Procès-verbal de contrôle d'une installation électrique en BT et TBT

NON CONFORME

Visite de contrôle d'une ancienne installation électrique qui date d'avant 1981 (AR 08/09/2019) - AREI Livre 1 - 8.4.3. et 4.2.4.3. en 8.2.1

Image du tableau de repartition et de manoeuvre:

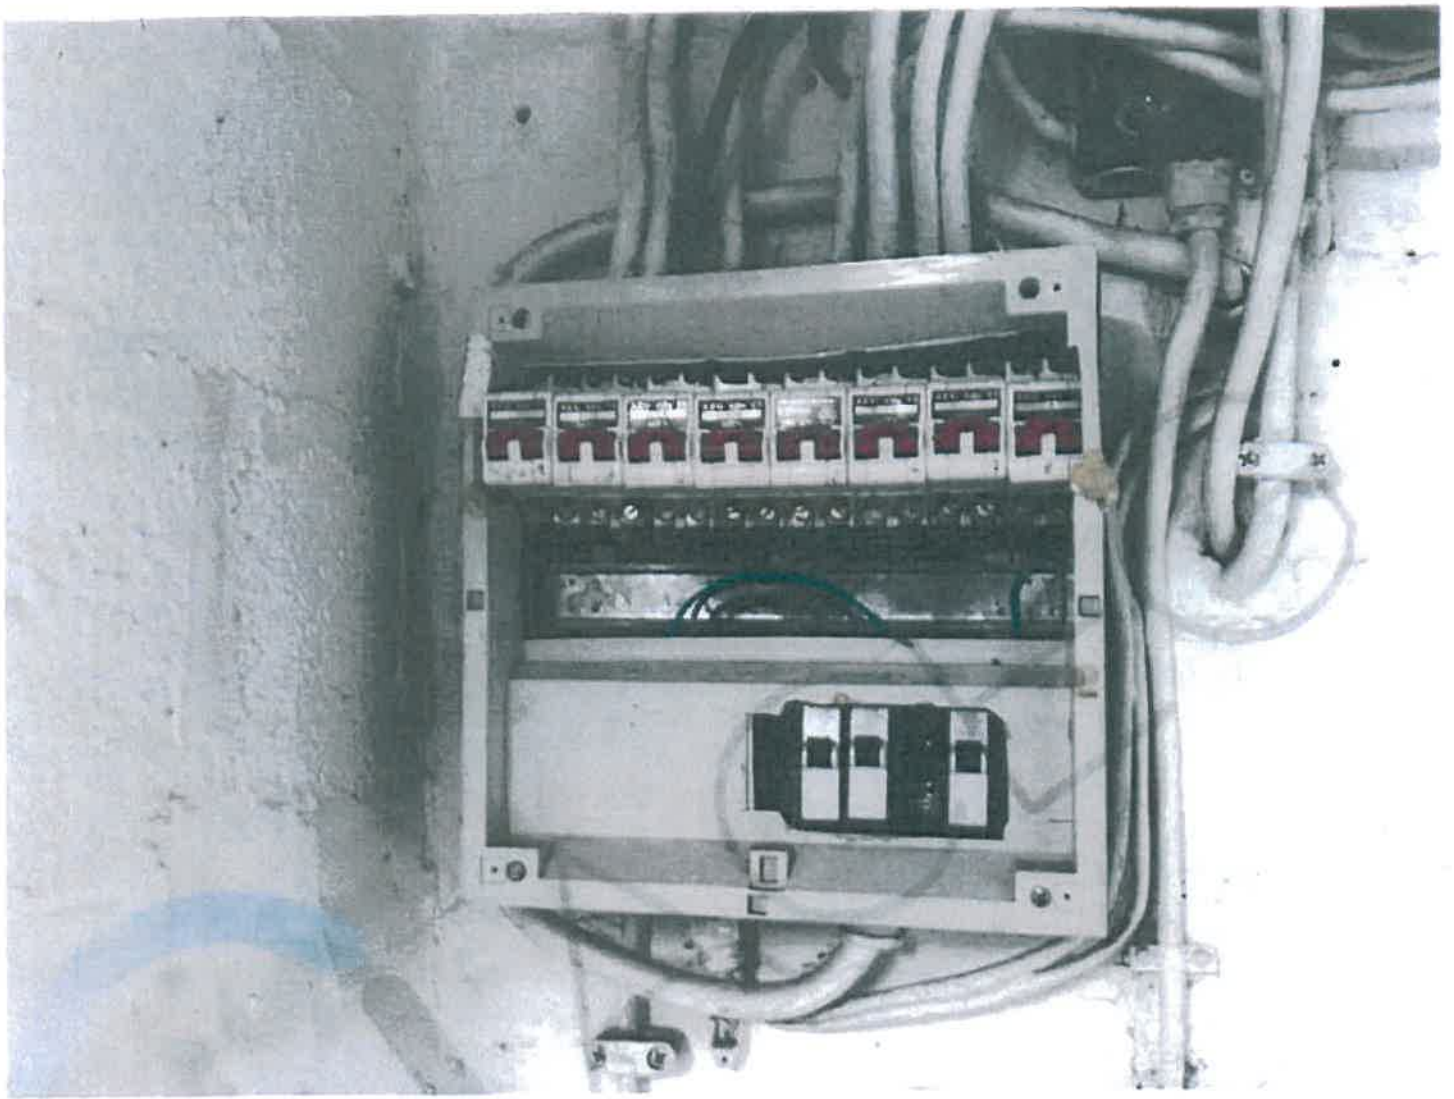
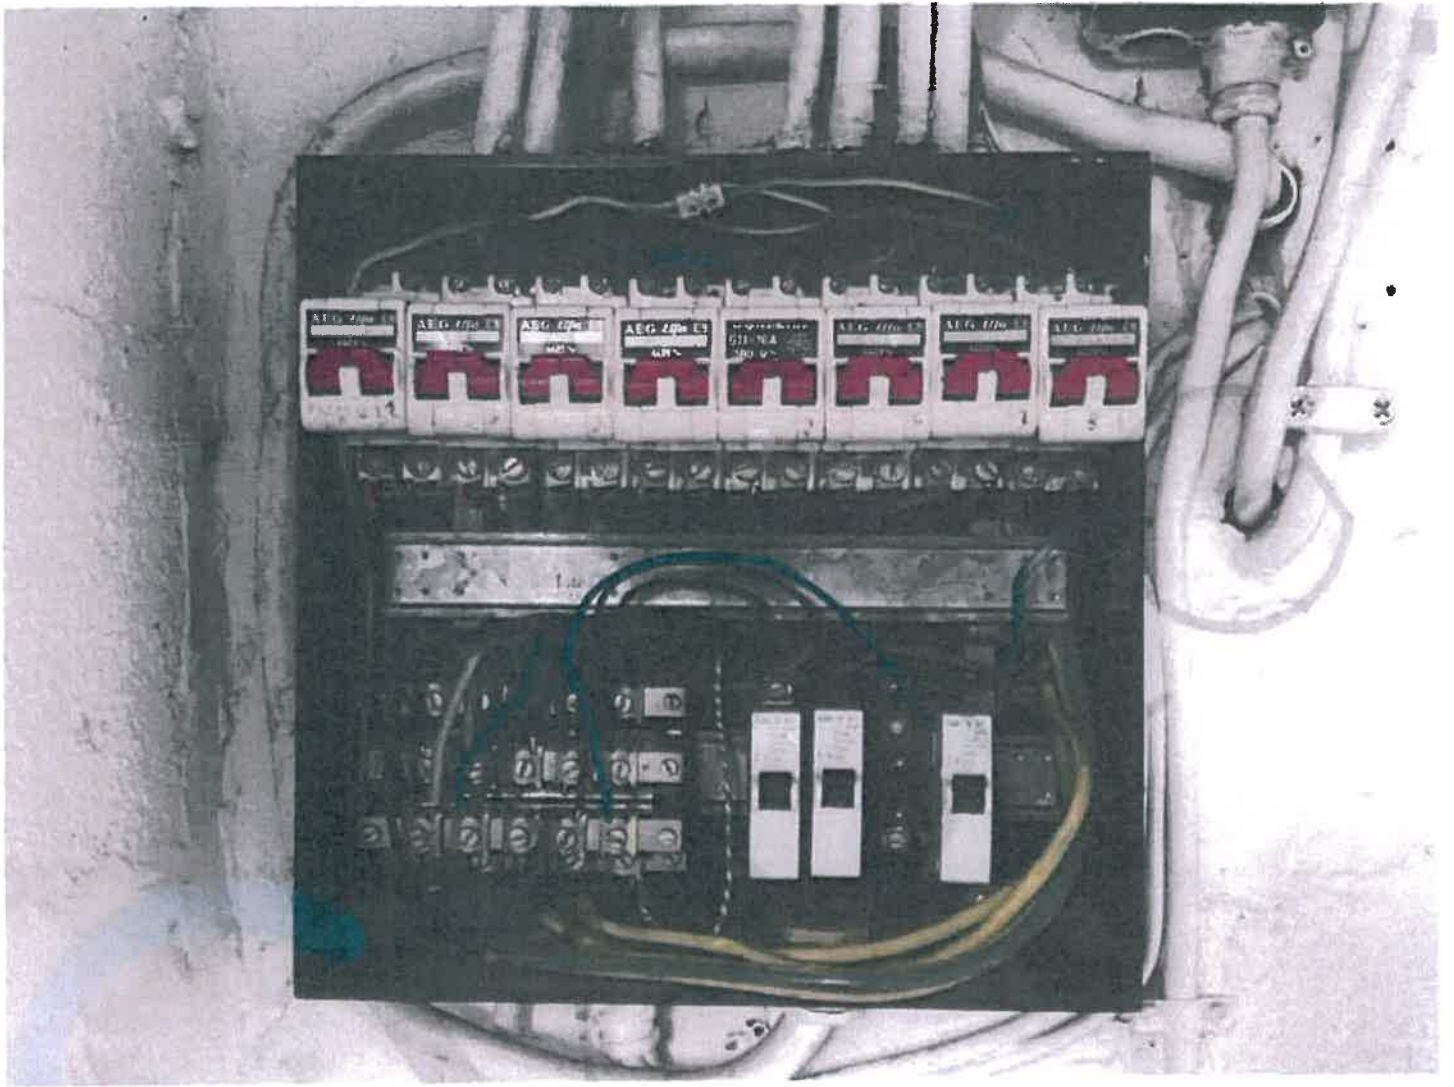
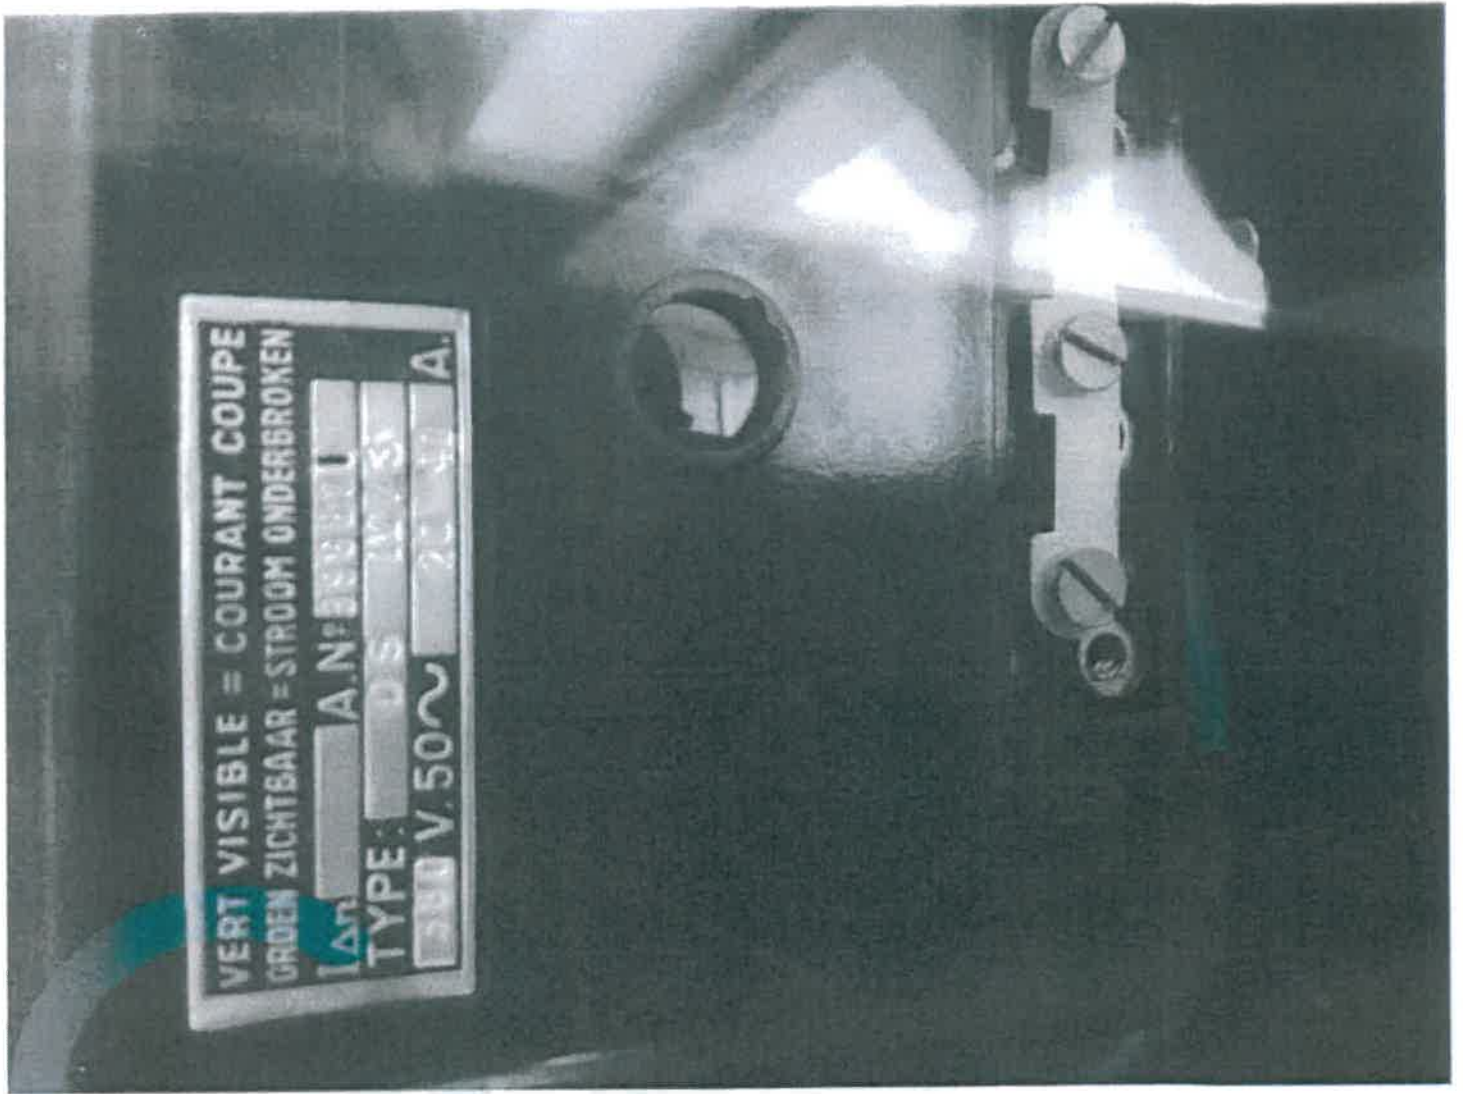
- 15.07 Remplacer le tableau, le degré de protection contre le contact direct n'est pas suffisant (Livre 1 Sous-section 4.2.2.3.)
- 15.11 Les connexions internes au tableau ou la section des rails de distribution est insuffisante (Livre 1 Sous-section 4.4.1.1. et 4.4.1.5.)

- 15.13 La tension nominale de service n'est pas indiquée clairement sur le tableau (Livre 1 Sous-section 3.1.3.3.)
- 15.01 Prévoir un interrupteur dispositif de protection à courant différentiel-résiduel, muni d'un dispositif de plombage, à l'origine de l'installation (Livre 1 Sous-section 4.2.4.3.)
